## SB, indítózsinorra vonatkozó fejlesztés, McCulloch láncfűrész, CS42S, 2018-02

### Érintett típusok

Modell	Termékszám
CS42S	967320604

Új cikkszám	Alkatrész leírása	Régi cikkszám
594090401, mennyiség: 1	Zsinórtárcsa-készlet	584400101 / 584400102

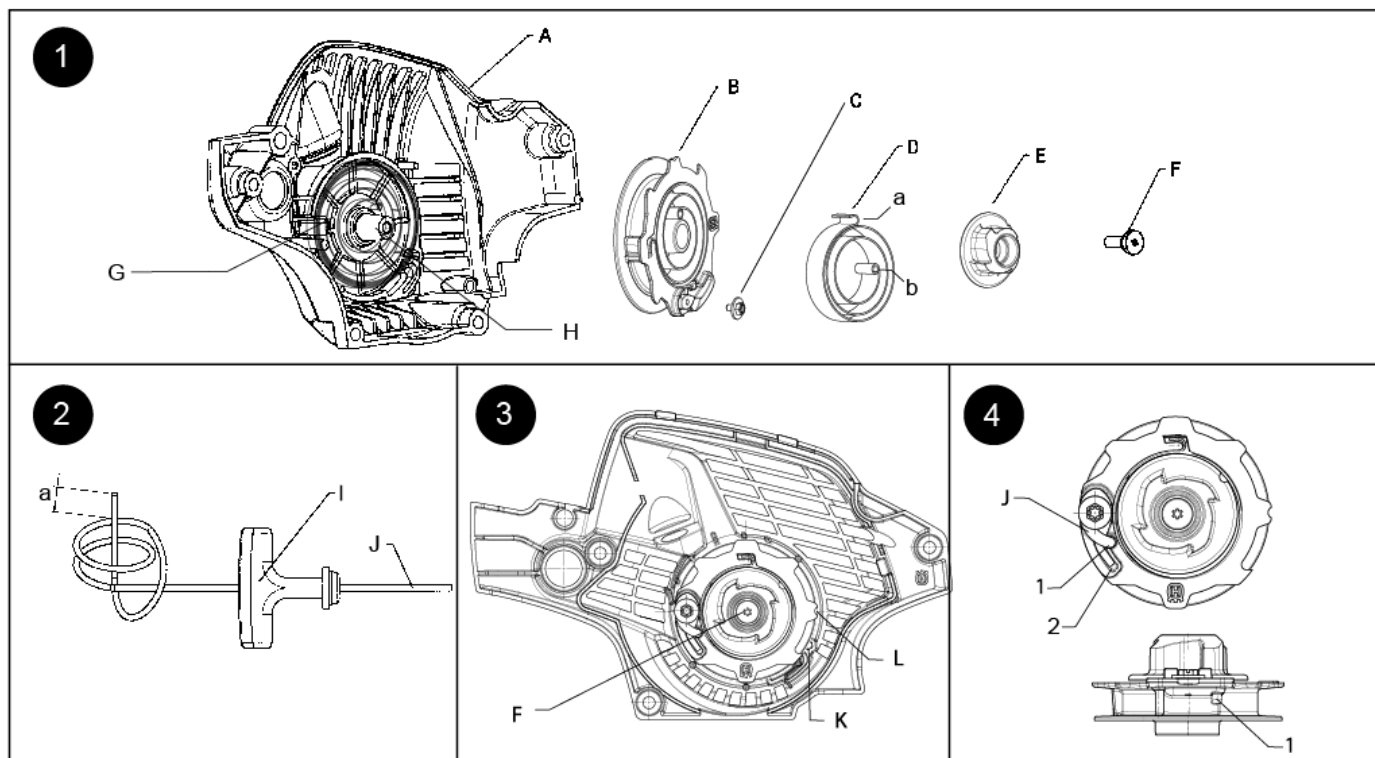
Előfordulhat, hogy az indítózsinór leválik a zsinórtárcsáról, ezzel megakadályozva a motor elindulását. A zsinórtárcsa módosításra került.

<b>Végfelhasználók számára értékesített termék:</b>	A szervizelést csak abban az esetben kell elvégezni, ha a végfelhasználók a fenti problémát tapasztalják.
<b>Visszamaradt, még nem értékesített raktárkészlet:</b>	Nincs; semmilyen teendő nem szükséges.
<b>Szerviz leírása</b>	Cserélje ki a zsinórtárcsát.
